Artikel: Zum Gutachten von Prof. Dr. W. Lambert (Stuttgart) über die Vorschläge zu unterirdischen Schnellstrassenbahnen in Zürich
Autor: Fiedler, K.
DOI: <https://doi.org/10.5169/seals-63434>

Zum Gutachten von Prof. Dr. W. Lambert (Stuttgart) über die Vorschläge zu unterirdischen Schnellstrassenbahnen in Zürich

Von K. Fiedler, a.Bahnningenieur der Städt. Strassenbahn Zürich

Bild 3. Netzvorschlag
Lambert. Zahlen =
Anzahl Linien

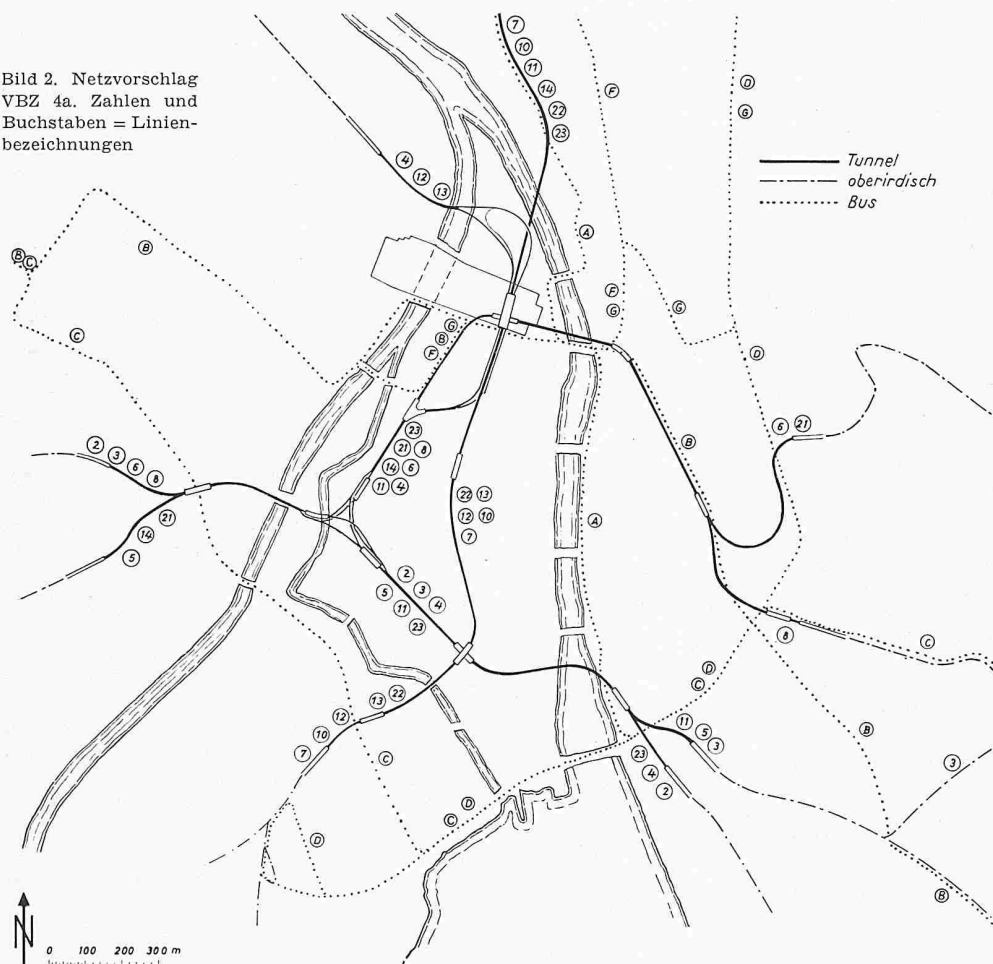
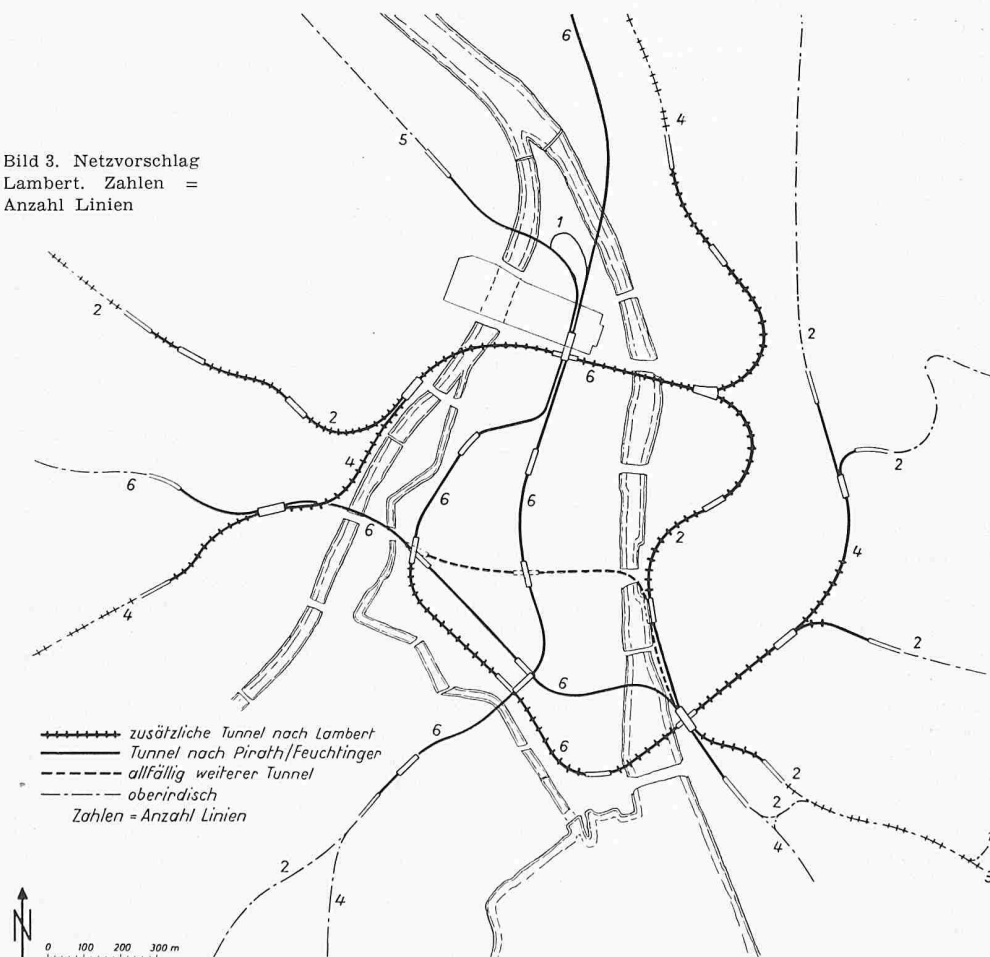
Da aber weder der eine noch der andere Vorschlag in verkehrlicher wie betrieblicher Hinsicht voll zu befriedigen vermöge, untersucht der Gutachter zum Schluss Verbesserungen durch Netzausbau (Bild 3) und schlägt neue Tunnelverbindungen vom Hardplatz über Kasernenquai-Hauptbahnhof-Central nach der Weinberg-Hofwiesenstrasse und nach dem Limmatquai-Bellevue vor. Dazu empfiehlt er einen Tunnel Sihlporte-Talstrasse-Bürkliplatz-Bellevue-Heimplatz für die Richtungen Oberstrass und Fluntern, allenfalls noch Sihlporte-Augustinergasse-Rathaus-Bellevue. Wegfallen würde dann bei P/F Rennweg-Heimplatz, bei VBZ Central-Zähringer-Heimplatz und Platte. Damit wird aber grundsätzlich nichts anderes skizziert als der viergleisige Ausbau VBZ Staufacher-Sihlporte-Löwenplatz und der auf Einspruch des Tiefbauamtes abgelehnte Tunnel Paradeplatz-Bürkliplatz-

Bellevue. Die Länge des Tunnelnetzes erreicht so 16 km statt 12 km, die mögliche Linienzahl wird unter Verzicht auf Verflechtungen von 18 bei P/F und 15 der VBZ auf 24 erhöht. Dadurch sollen die vorgesehenen innerstädtischen Buslinien ganz entfallen (was aber in Richtung Oerlikon wegen der zu grossen Stationsabstände unmöglich wäre) und auch die zukünftigen Verkehrsbedürfnisse befriedigt werden können. Diese schätzt Lambert bei einer Einwohnerzahl von höchstens 591 440 nach Zonenplan 1955 auf 240 000 zusätzliche Fahrten täglich = 80 Mio im Jahr mehr als 1952 mit 420 000 Tagesfahrern, also gut 50 % Zunahme.
